敦賀発電所敷地の地質・地質構造 D-1 破碎帯の評価について

平成26年6月21日
日本原子力発電株式会社

コメント(1)

変形した③層と非変形の③層の対比

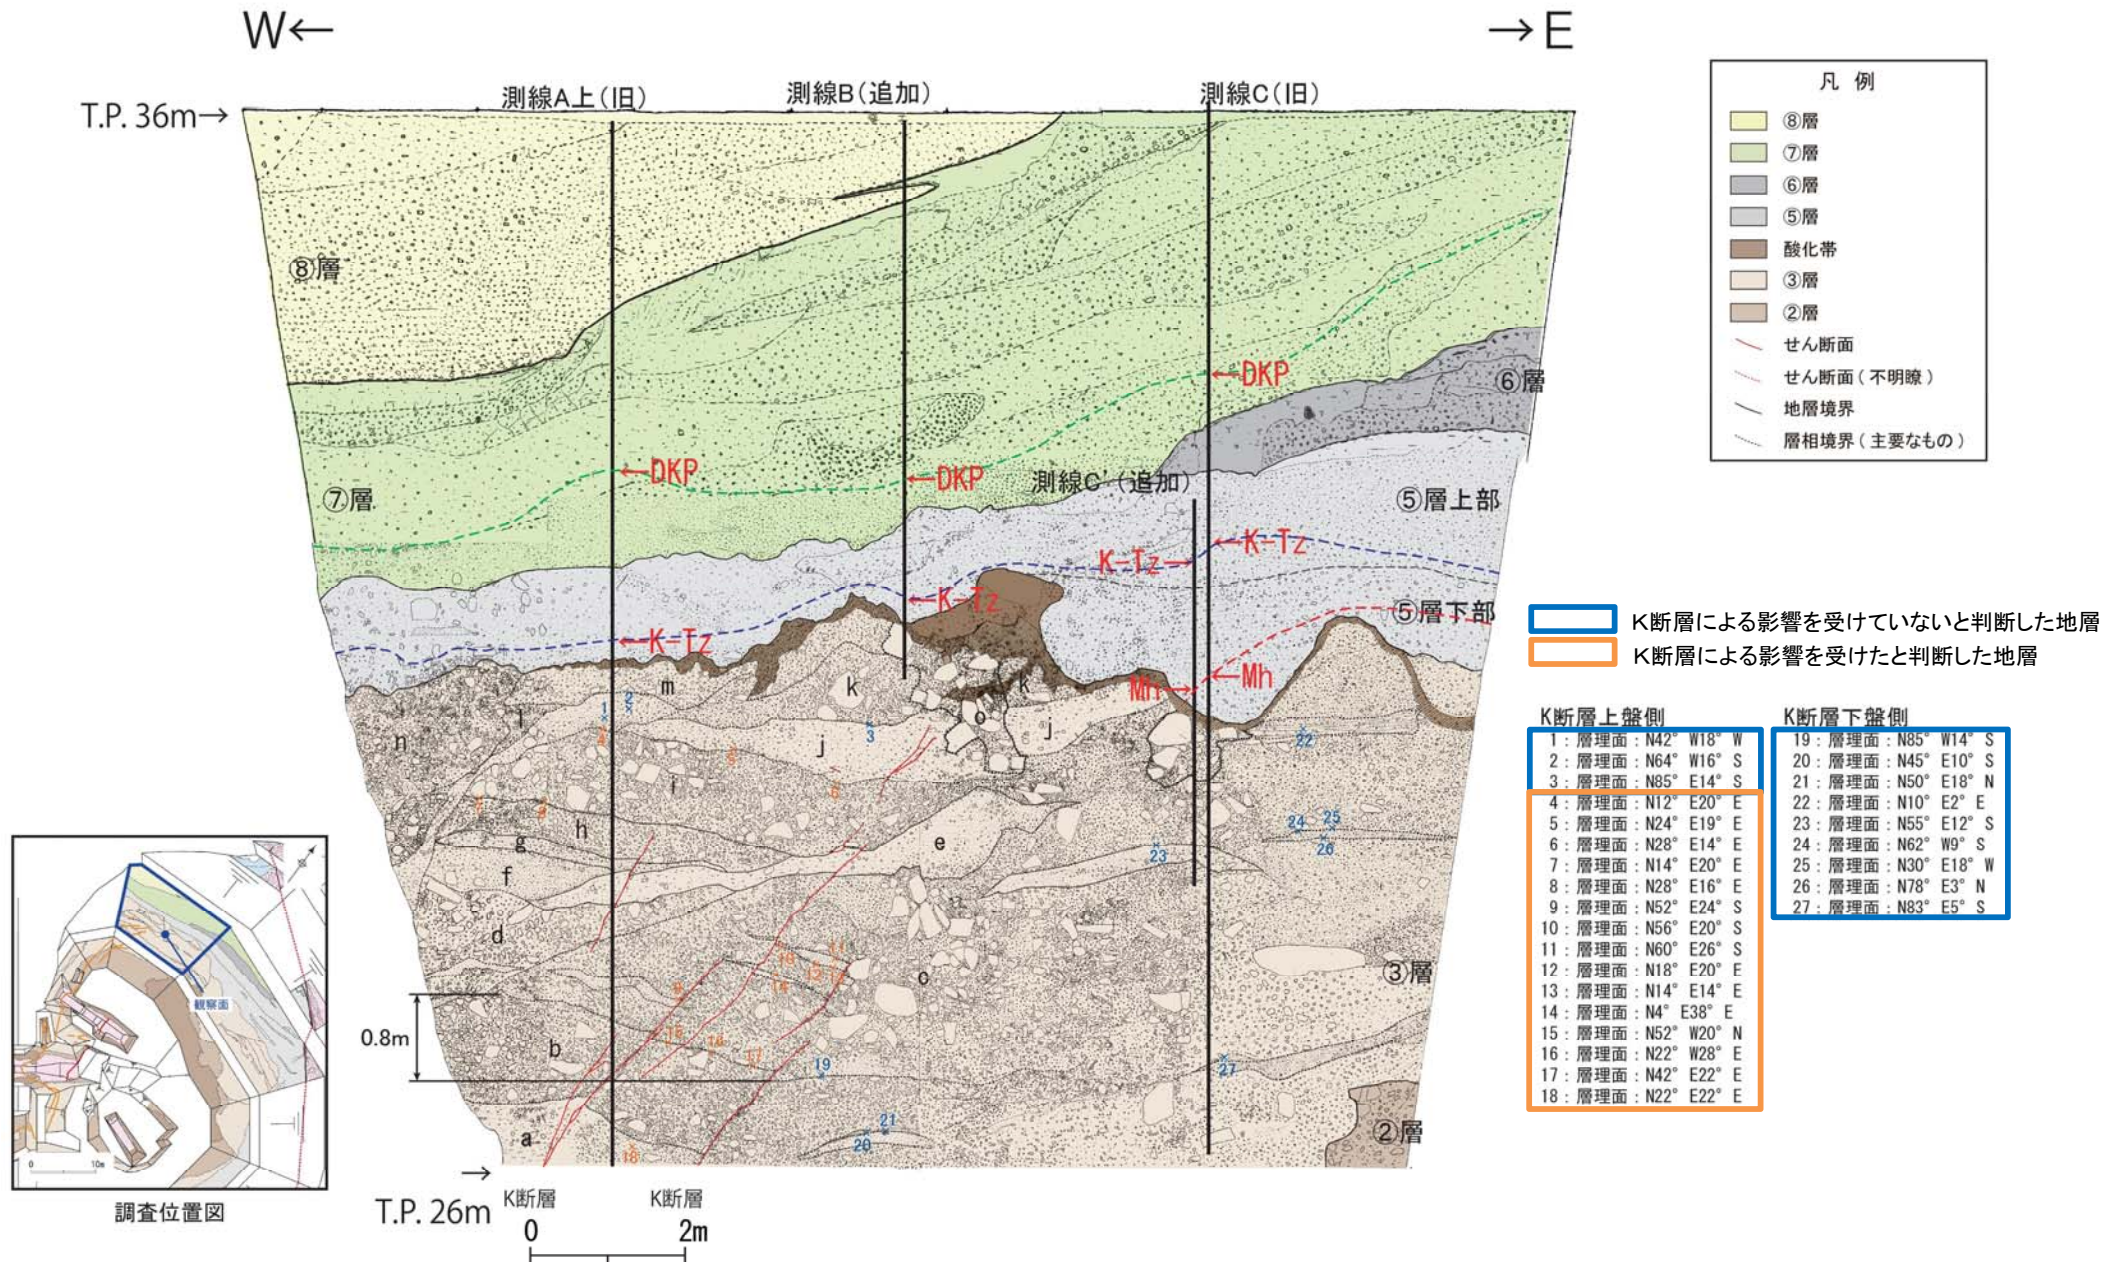
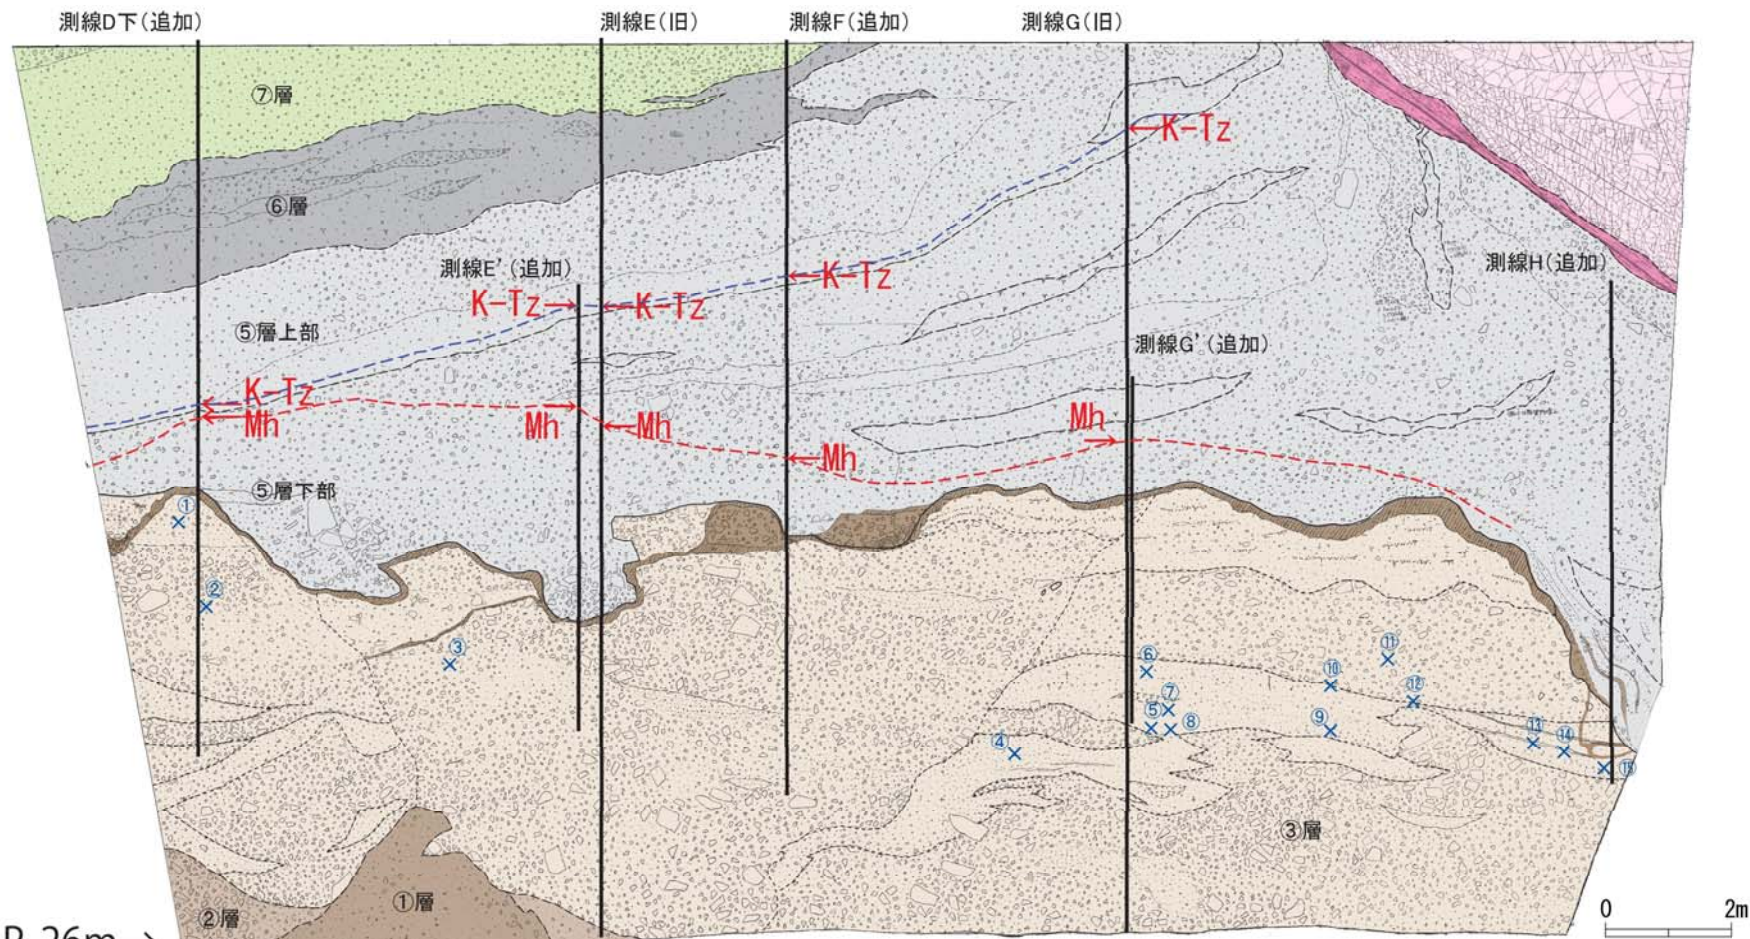
D-1トレンチ北西面のK断層は、上部では断層に沿う地層の隔離が数十cm程度だが、下部では撓曲も含めた高低差は1.2m程度。断層面に沿う変位が小さくなり、周りが褶曲として賄われて、このような構造になるのはよく知られたこと。したがって、K断層の変位が上方に向かって減衰していることは明らかである。

K断層の変位量はD-1では1mを超え、原電道路ピットでは20～30cmと小さいため、南方に向かって消滅していると言うが、それは比較する層準および計測方法が異なるためであり、適切な判断ではない。

K断層は、変位の計測方法を統一化すべき。また、計測箇所の追加等により情報を追加できないか検討のこと。

・D-1トレンチ北西法面のK断層周辺の地層について、改めて詳細な観察と計測を行った。また、K断層の変位・変形量については、鉛直変位量(ここでは「変位量及び変形量を合わせて鉛直面に投影した量」と定義)として統一的に再整理した。

・その結果、K断層は③層に変位・変形を与えているが、上方に向かって鉛直変位量が減少する傾向は認められず、少なくともk層に変位・変形を与えていないことを再確認した。

・また、K断層の鉛直変位量については、再整理した結果においても、短区間で急減する傾向に変化はなかった。

西側ピットの観察結果について

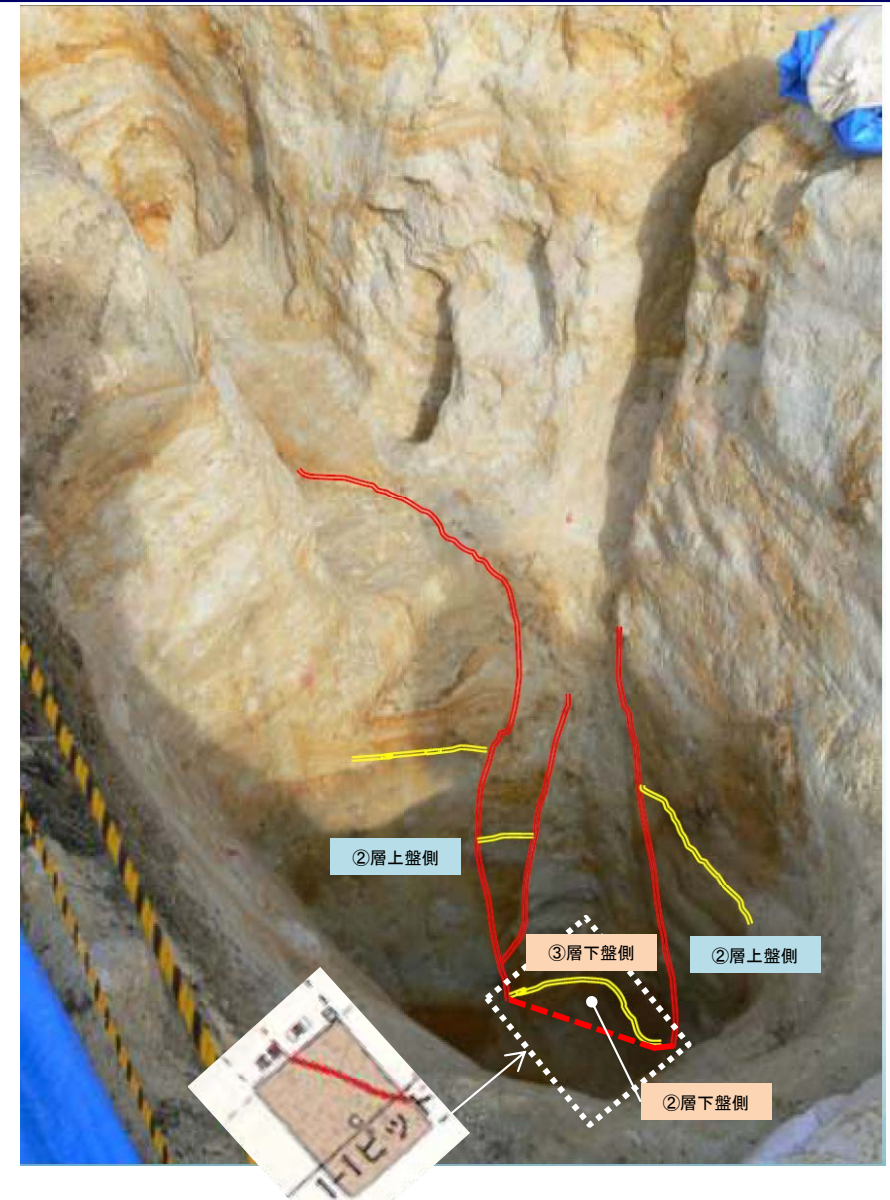
西側ピット北壁面付近における②層上面の位置等の解釈変更について、説明のこと。

➤ 西側ピット北壁面の2012年12月のスケッチと最終報告書のスケッチが異なる(断層の存在・地層区分)。

・西側ピット北壁面付近における②層上面の位置等の解釈については変更していない。

- ・西側ピットの②層上面の位置については、平成24年12月の現地調査時から変更はない。
- ・当該箇所については、評価書(平成25年5月22日)では「横ずれ断層で特徴的に見られるV字型の構造」としているが、その解釈は誤りであり、当社のスケッチに示すとおり、西側隆起の逆断層の構造を呈している。
- ・また、当該箇所付近でその後実施したD-1トレンチ1-1ピット調査においても、西側隆起の逆断層構造が明確に観察される。

K断層の変位センスについて

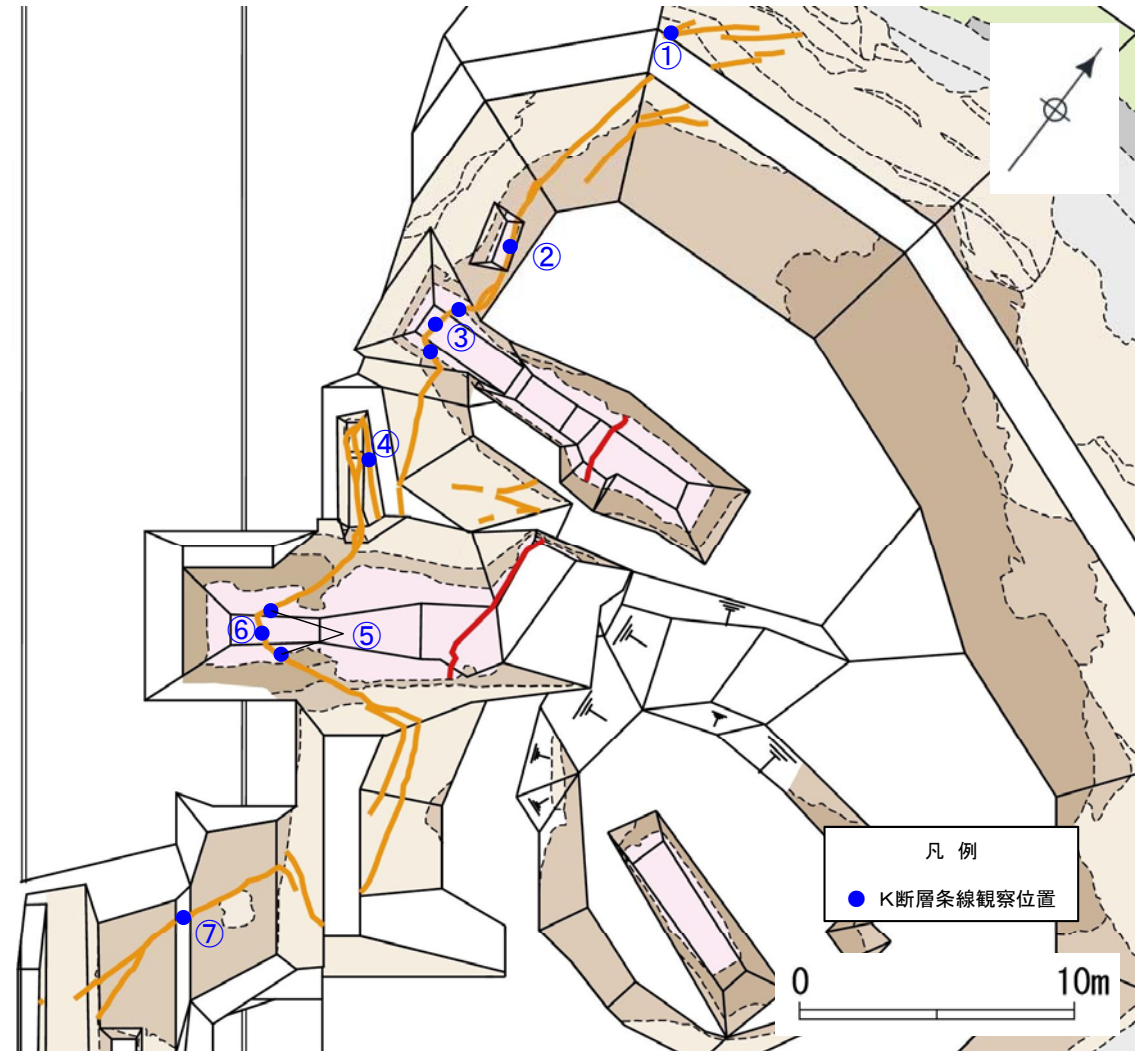
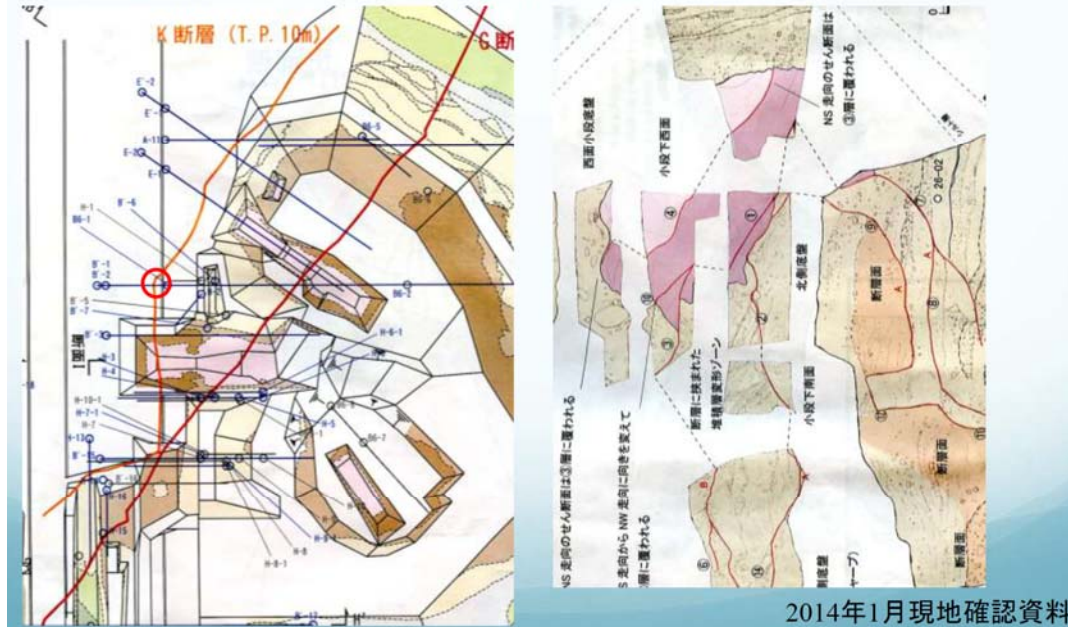
K断層の最新活動以前の変位センスについてデータを提示のこと。

K断層の全スリップデータを提示のこと。

- K断層のスリップデータ(条線データ)の追加データがあれば提示して頂きたい(特に断層の屈曲部など)。断層トレース全域で逆断層変位が卓越するのか(国際レビュー報告書には16ヶ所で計測との記載あり)。一変位量の側方への変化に関係
- K断層の最新活動以前の変位センスについてのデータはあるのか。一正断層起源?非常に新しい断層?

・K断層の最新活動面の変位センスは逆断層卓越であることは、「条線方向が高角度であること」と「K断層の上盤側の堆積物が隆起していること」から明白である。

・本資料にK断層のスリップデータを掲載する。

K断層の変位センスについては、最新活動面の条線に関するデータからも逆断層卓越であることが確認されている。

D-1既往露頭位置図

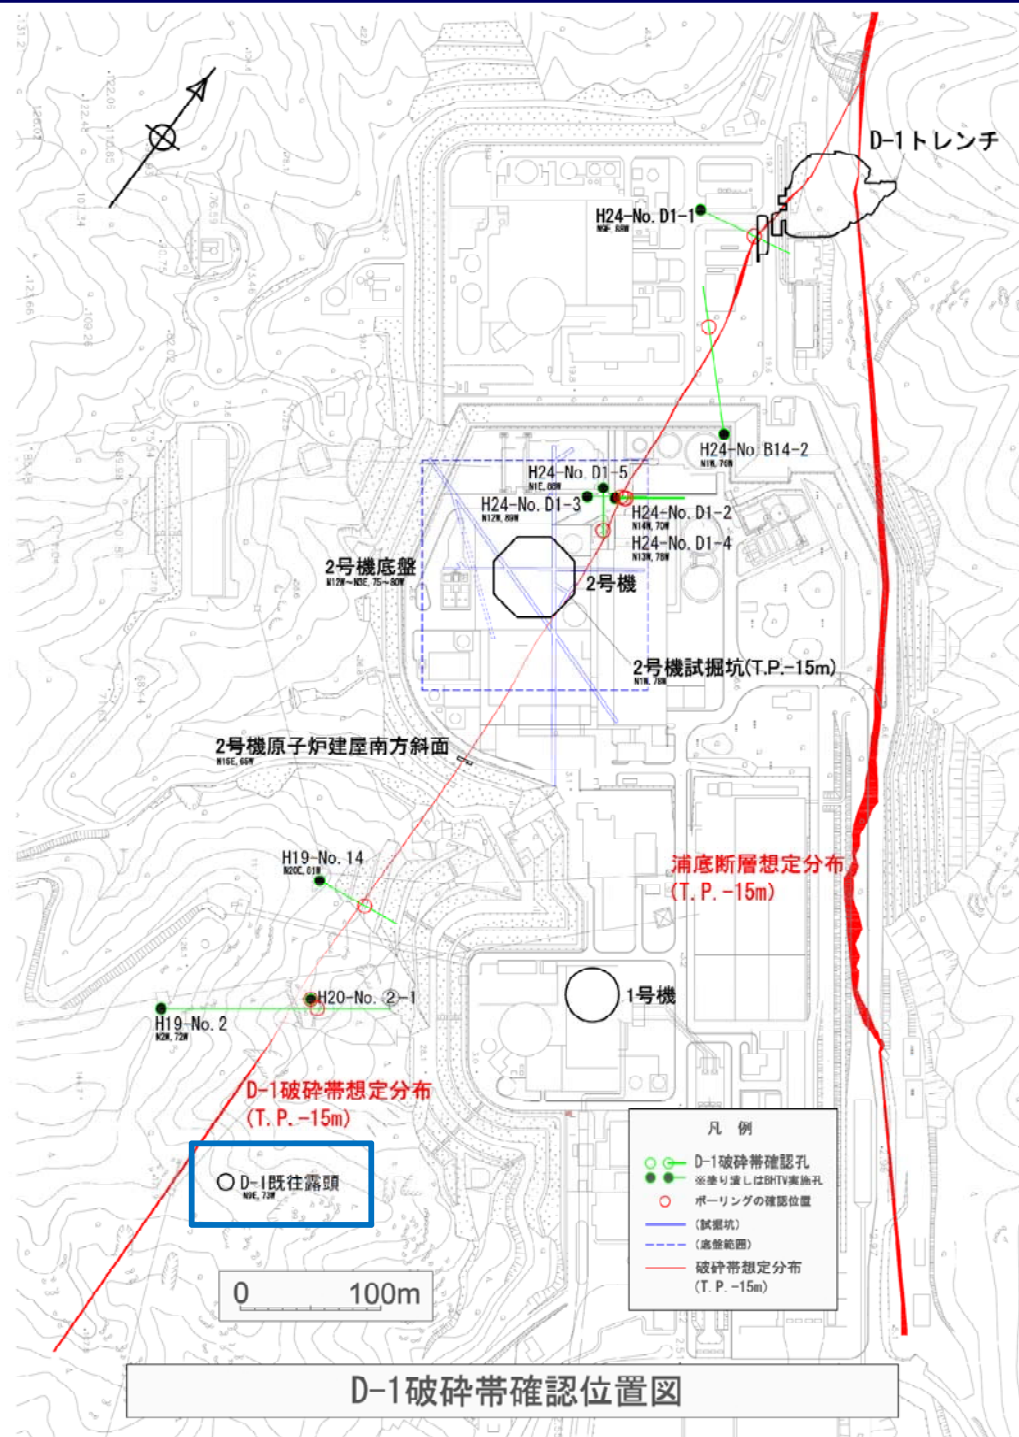
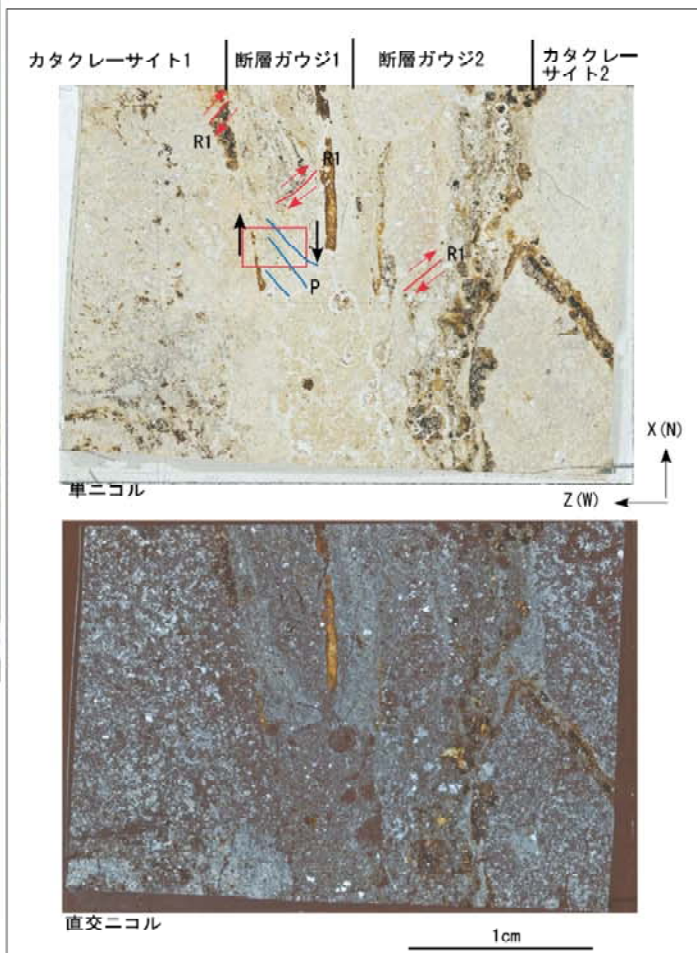
D-1既往露頭では、D-1破碎帯で敷地内とは異なるセンスが得られているので、当該箇所での追加調査データがあれば示すこと。

- 破碎帯はK-Ah以降に堆積した地層に変位・変形を与えていない (p.45)
- 断層ガウジ(最新活動面): R1面およびP面から右ずれの変位センスが判読される (p.50)
- カタクレーサイトの水平方向の変位センスは右横ずれの成分が認められる (p.48)
- カタクレーサイトの鉛直方向の変位センスは東下がりの逆断層成分が認められる (p.49)

・D-1既往露頭におけるD-1破碎帯の最新活動面の変位センスについては、断層ガウジの薄片観察結果から、正断層センスを有していることを確認していた。(「敦賀発電所 敷地の地質・地質構造 D-1破碎帯について 中間報告書(その2)(平成25年3月15日)」等)

・最新活動面について、条線観察を行うとともに、敦賀有識者の指摘を踏まえた薄片の作成方法に基づき、D-1破碎帯の最新活動面の変位センスについて検討した結果、正断層センスが卓越することを確認した。

・これは、他の調査箇所におけるD-1破碎帯の最新活動面の変位センスと調和している。
